改善箇所説明図 ②

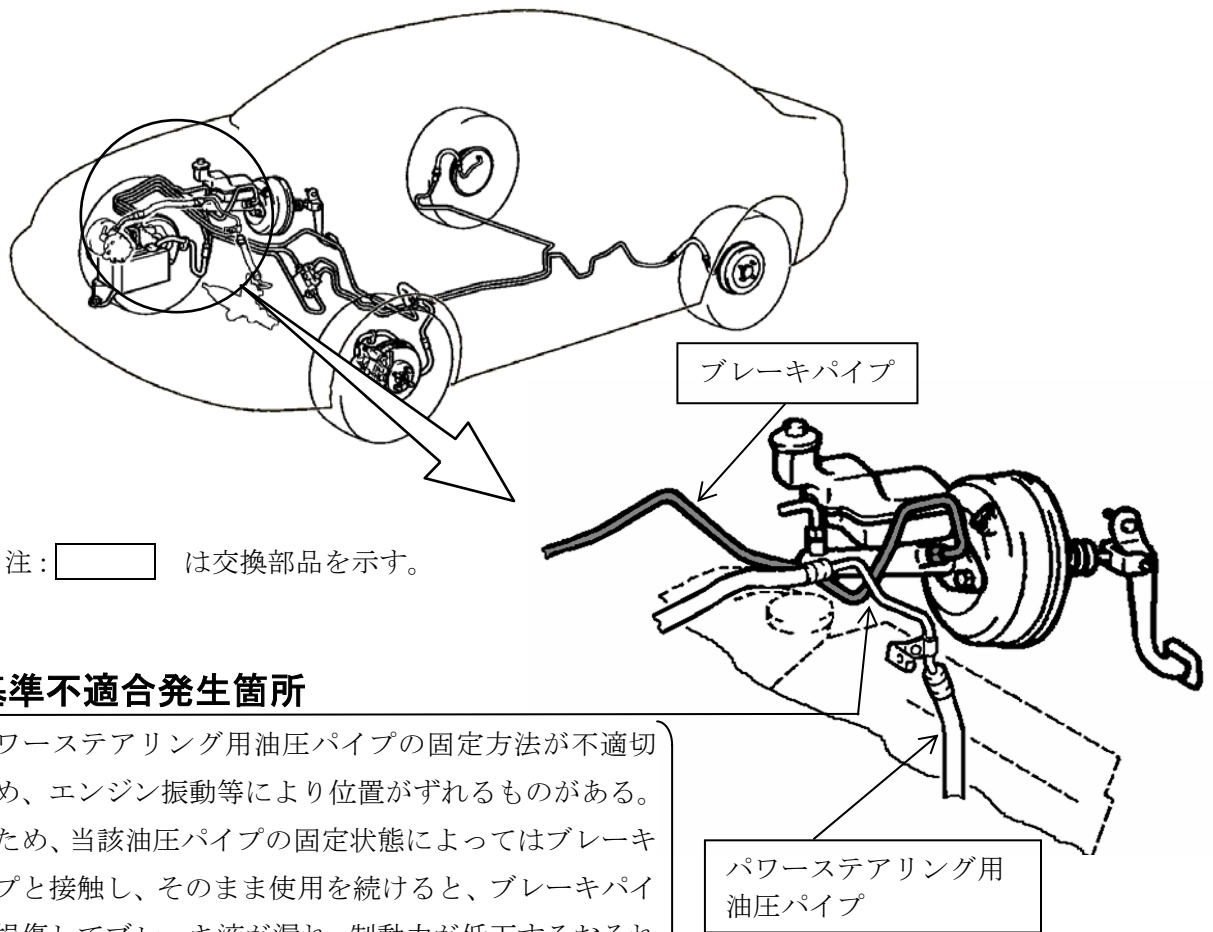
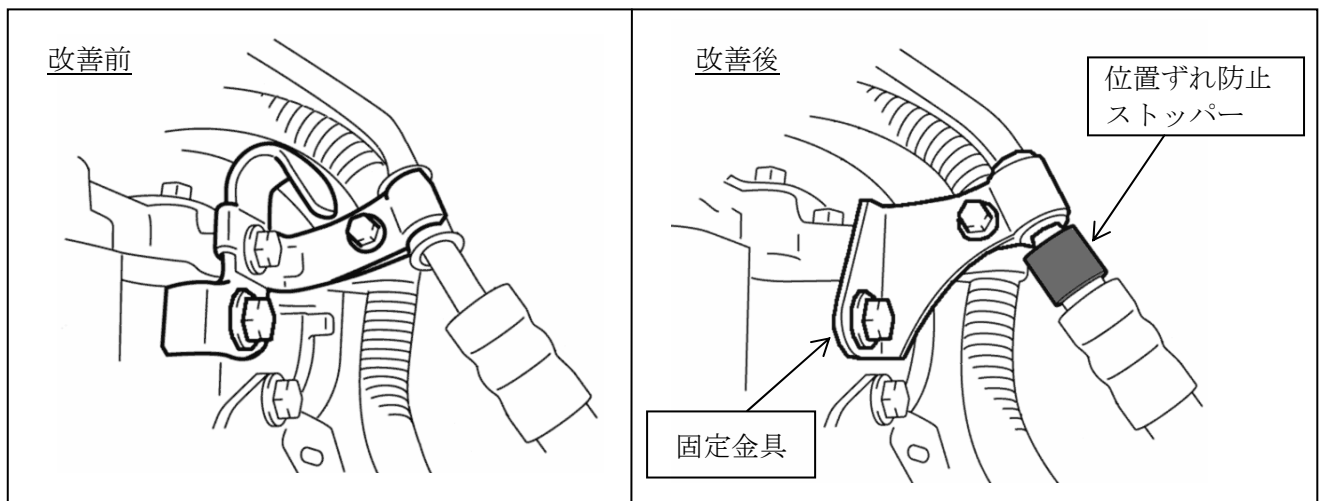
基準不適合発生箇所

パワーステアリング用油圧パイプの固定方法が不適切なため、エンジン振動等により位置がずれるものがある。そのため、当該油圧パイプの固定状態によってはブレーキパイプと接触し、そのまま使用を続けると、ブレーキパイプが損傷してブレーキ液が漏れ、制動力が低下するおそれがある。

改善の内容

全車両、当該油圧パイプの固定金具を新品に交換し、位置ずれ防止ストッパーを追加する。また、ブレーキパイプと当該油圧パイプに損傷があるものは新品と交換する。
